WZP.271.30.2022

## WYJAŚNIENIA TREŚCI SWZ, MODYFIKACJA TREŚCI SWZ

dot.: postępowania o udzielenie zamówienia publicznego. Nazwa zadania: „Budowa przystani pasażerskiej na rzece Odra w Lubiążu” w ramach zadania pn.: „Ochrona i udostępnianie cennych przyrodniczo terenów rzeki Odry poprzez budowę niezbędnej infrastruktury w zakresie przystani, portów rzecznych i infrastruktury turystycznej”

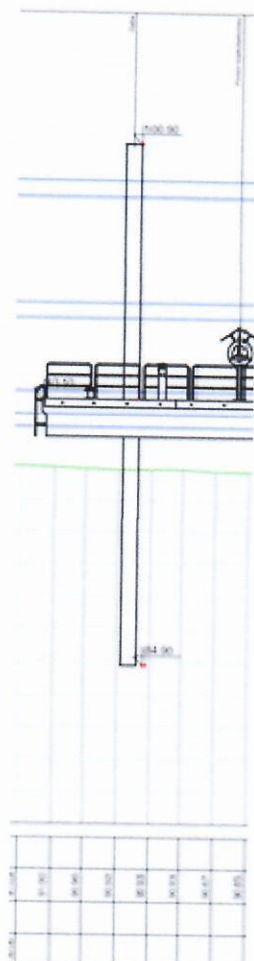
W zakresie zestawienia materiałowego wskazanego w przedmiarze

28. pale stalowe	kg	43 548.8184	0.00	0.00
------------------	----	-------------	------	------

Pal o średnicy 508mm i grubości 16mm waży 194,1kg/mb w związku z tym wskazana ilość w przedmiarze dotyczy 224,363mb (tj. wynikowa 43548,8184kg/194,1kg).

W tym świetle pale mają długość 18,7mb

Wg przekroju konstrukcyjnego mamy zastosowane pale 16,0m (rzędna korony 100,9 – rzędna dna 84,9)

Natomiast na przekroju podłużnym mają zastosowanie rury 18,0m

Brak spójności i jednoznaczności uniemożliwia nam prawidłową wycenę.

Równocześnie prosilibyśmy o określenie materiału wypełniającego czy ma to być piasek czy beton.

Pale długości 16.0m, wypełnienie piaskiem (pal ma pracować jako sprężysty).
